Septiembre 2024

Presostatos KP: cambio menor en la conexión del tubo capilar; solo en algunos códigos seleccionados

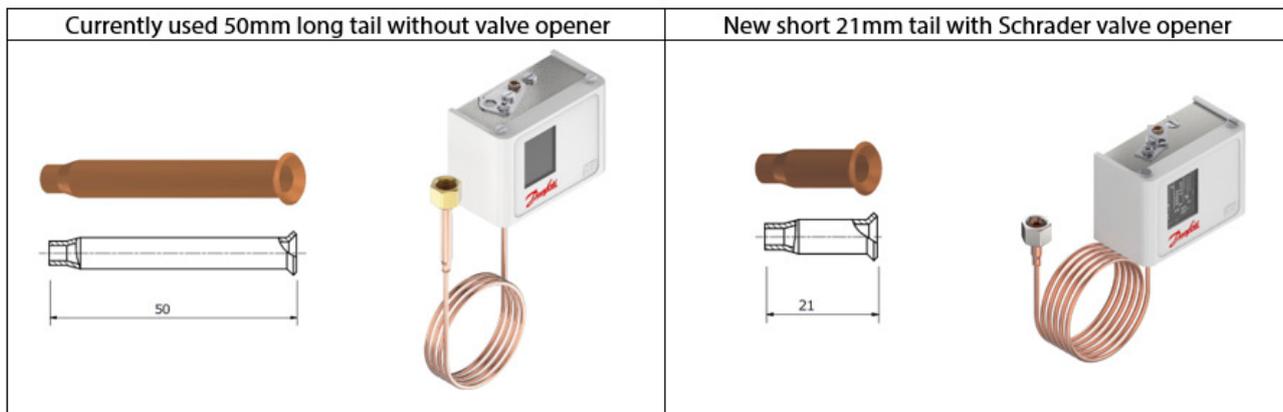
Se ha realizado un cambio visual menor en algunos códigos seleccionados de los presostatos KP con conectores de tubo capilar. La longitud de la cola acampanada en el extremo del tubo capilar cambiará de 50 mm a 21 mm.

La cola más corta de 21 mm está equipada adicionalmente con el abridor de válvula Schrader, ya que esta pieza se toma de un conjunto ya existente que se utiliza en otros códigos KP. Sin embargo, el abridor de válvula no causará ningún problema con la conexión del presostato KP al sistema, incluso si el cliente no utiliza las válvulas Schrader.

El nuevo diseño se ha implementado en producción desde mediados de agosto de 2024 (semana 33)
